## DODATEK č. 2

### ke Smlouvě o dílo na realizaci stavby „Zvýšení bezpečnosti dopravy ve městě Jáchymov – část západní chodník“ ze dne 25. 6. 2018

<u>Specifikace:</u>	ZRUŠENÍ DVOUŘÁDKU A ČÁSTEČNÁ NÁHRADA ZA OBRUBU KAMENNOU ŠTÍPANOU
---------------------	--

ZMĚNOVÝ LIST Č.: 02

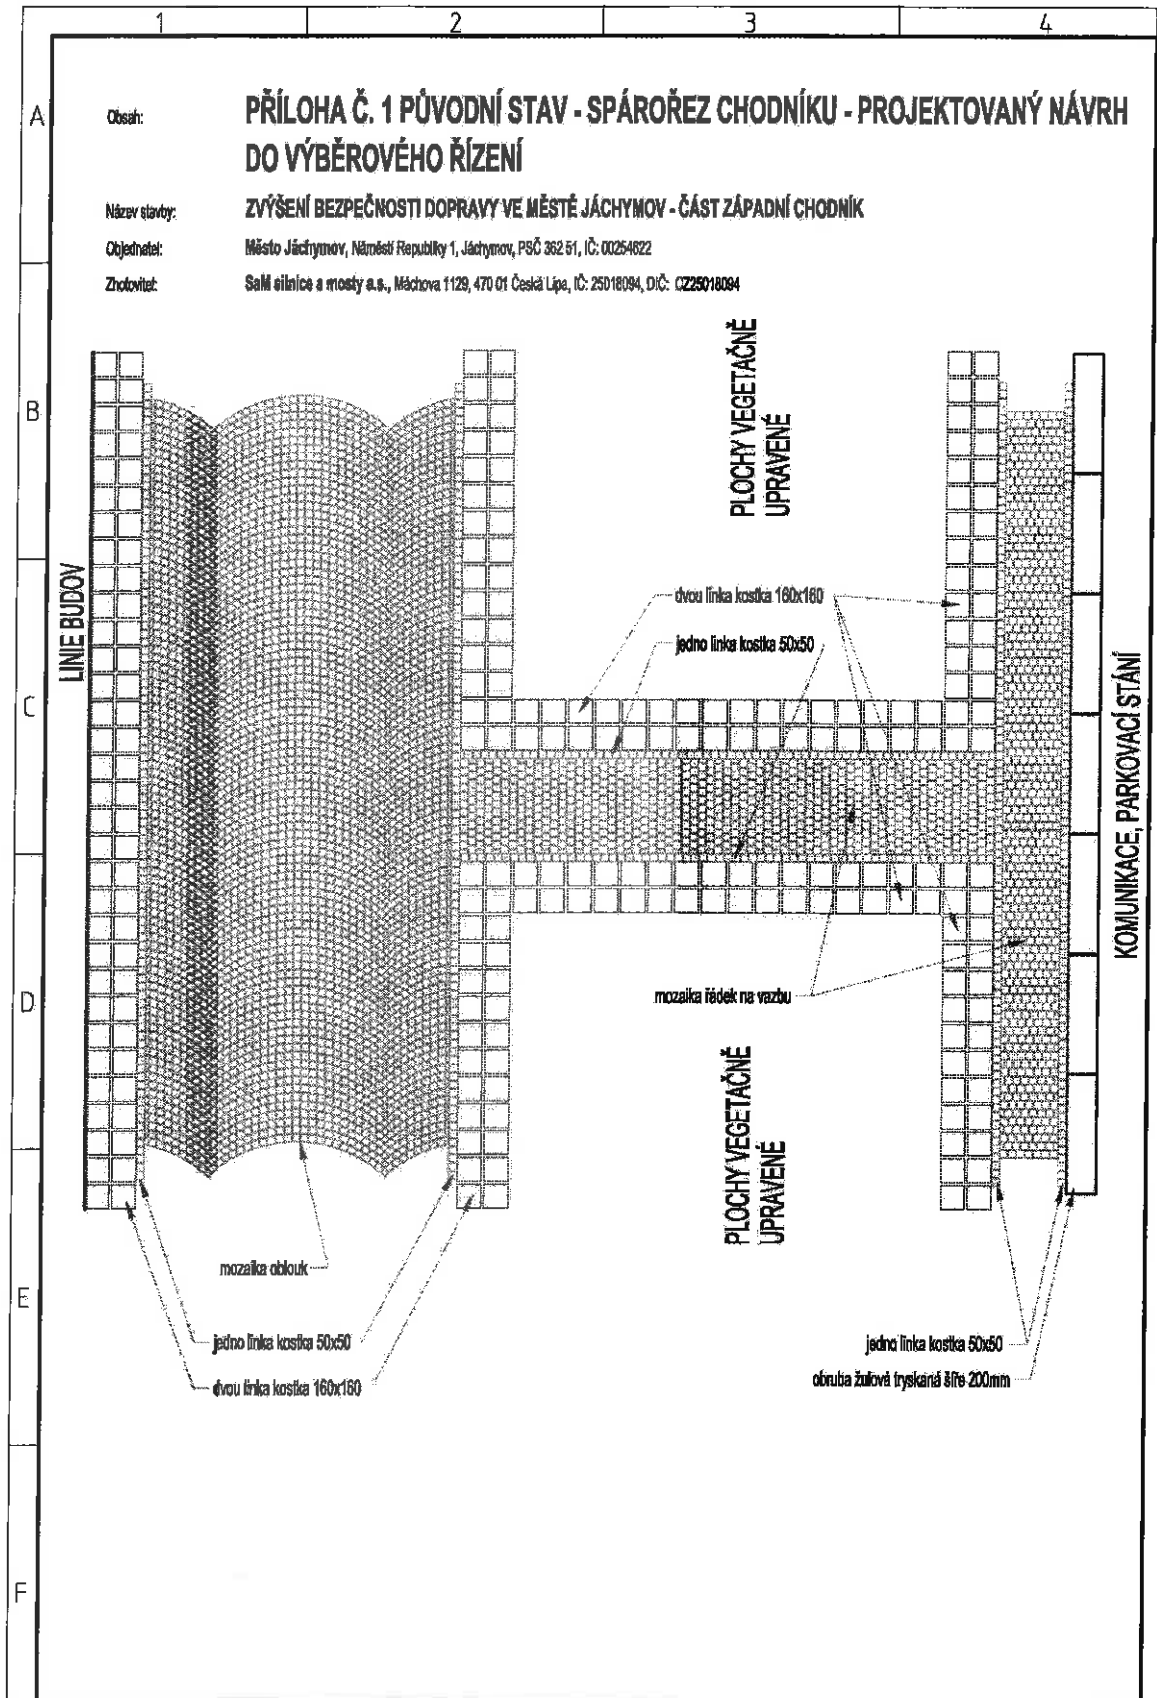
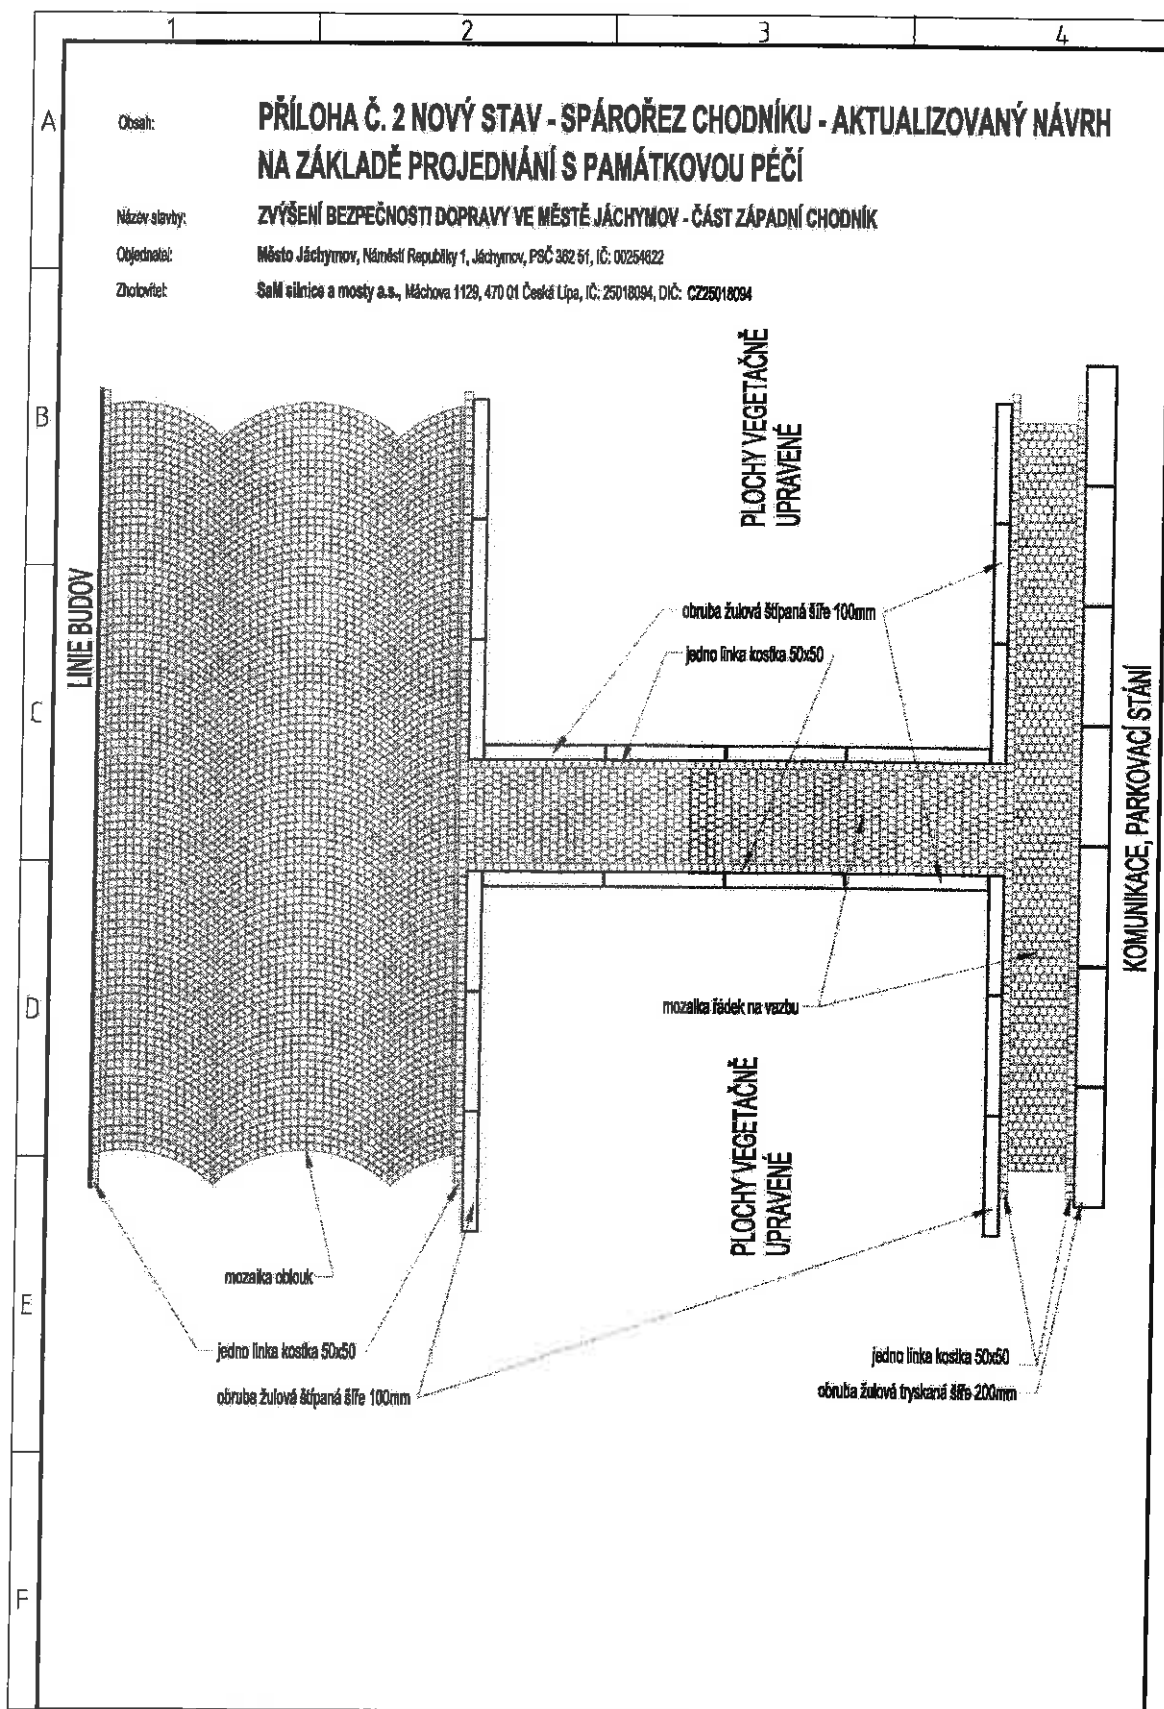
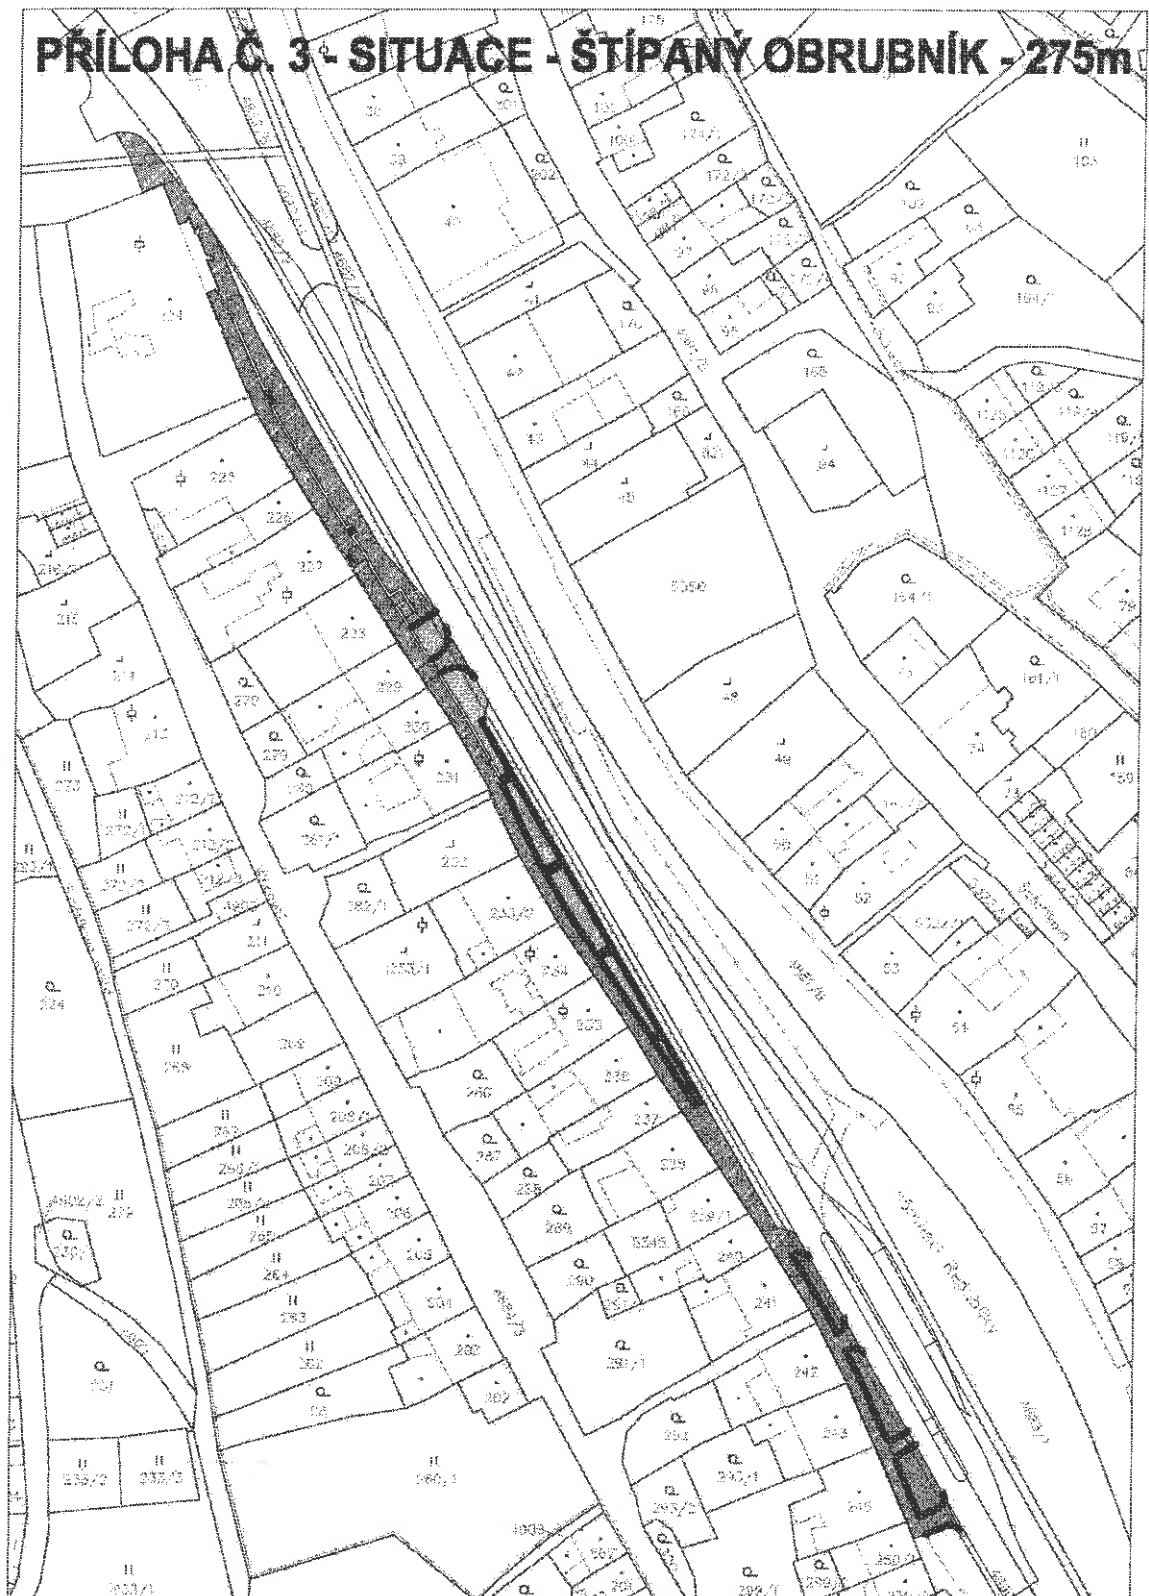
NA KONTRÓLNÍH JNU BYL ZBĚH JETI NA NÁVRHÉHO STÁROŽEN  
LADNÍKY. TĚMTO NÁVRHÉH VARIANTA UVEDENÁ JIŽ REALIZOVANÝM  
ČÁSTI KANALIZACE, TUDÍK JIŽ REALIZOVAT STÁROŽEN  
ZEV ZVLÁŠTĚHO JIŽNÍKŮV Z KOSTEK VELIKOSTI 160x160 mm a  
HÍSTO NICH POUŽÍT ZVLÁŠTĚHO JIŽNÍKŮV OBRUBY ŠÍŘE 100 mm, TAK  
JAK BYLO REALIZOVANO V TĚMTO JIŽNÍKŮV ETAPÁCH. POUŽÍ LÍNIJE  
JUDOV NEJDE REALIZOVÁNÁ OBRUBA, ALE BUDE JIŽNÍKŮV  
OBRUBOVÁ HOŘA KA KLADENÁ DO STĚŽKU (VIZ PŘÍLOHA Č. 2).

BYL PŘEDLOŽEN K ODPOVĚDĚNÍ SLOVITĚ ZÁBRADLÍ. Z HLAVNÍH PAMÁTK. TĚM  
JE TAK ODPOVĚDĚNÍ.

Předmětem změny je kompletní zrušení navrženého dvouřádku z kostek žulových velikosti 160x160mm a jeho dílčí náhrada v místě obroubení vegetačních ploch a vjezdů obrubou kamennou štípanou šíře 100mm. Záměna byla projednána a odsouhlasena s Národním památkovým ústavem Locket a památkovou péčí Městského úřadu Ostrov a oběma subjekty doporučena a schválena viz zápis níže (opis + originál) včetně příloh:
